**Da:** dantenicola.faraoni@postacertificata.gov.it  
**Inviato:** mercoledì 9 maggio 2012 18.18  
**A:** DGSalvanguardia.Ambientale@PEC.minambiente.it  
**Cc:** protocollo.generale@pec.regione.veneto.it  
**Oggetto:** VIA, Aeroporto di Treviso "Antonio Canova" - Piano di Sviluppo Aeroportuale (2011-2030)

## **Aeroporto di Treviso “Antonio Canova” Piano di Sviluppo Aeroportuale (2011 – 2030)**

### **Osservazioni allo Studio di Impatto Ambientale ai sensi art. 24 D.Lgs. 152/2006 e s.m.i.**

A sinistra stato della vegetazione prima dell'intervento di taglio/capitozzatura; a destra dopo.

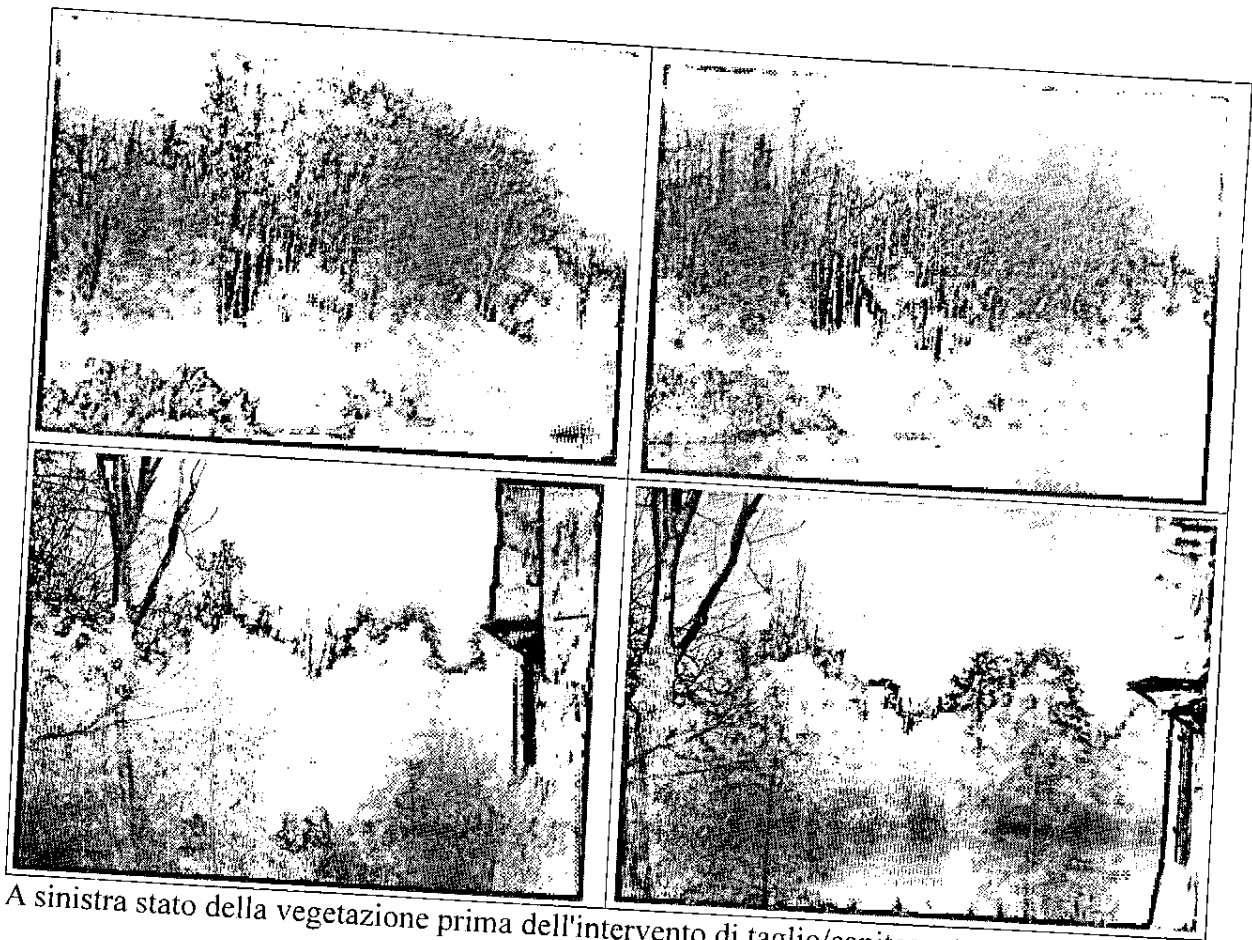
1) In concomitanza con i lavori di potenziamento e sviluppo delle infrastrutture di volo eseguiti nel 2011, in data 09 novembre 2011 AERTRE Aeroporto di Treviso S.p.A. ha chiesto all'Ente Parco Sile autorizzazione per il taglio/capitozzatura alberi interferenti con le aree sensibili dell'Aeroporto di Treviso; alberi in gran parte posizionati all'interno del Parco Naturale Regionale del Fiume Sile, zona di riserva naturale orientata e area a massimo pregio naturalistico, nonché SIC IT3240028.

L'intervento in esame si è protratto anche nei primi mesi dell'anno 2012 ed è evidente come abbia costituito un prelievo di risorse naturali dal SIC (vedi foto a pag. 20 e 21).
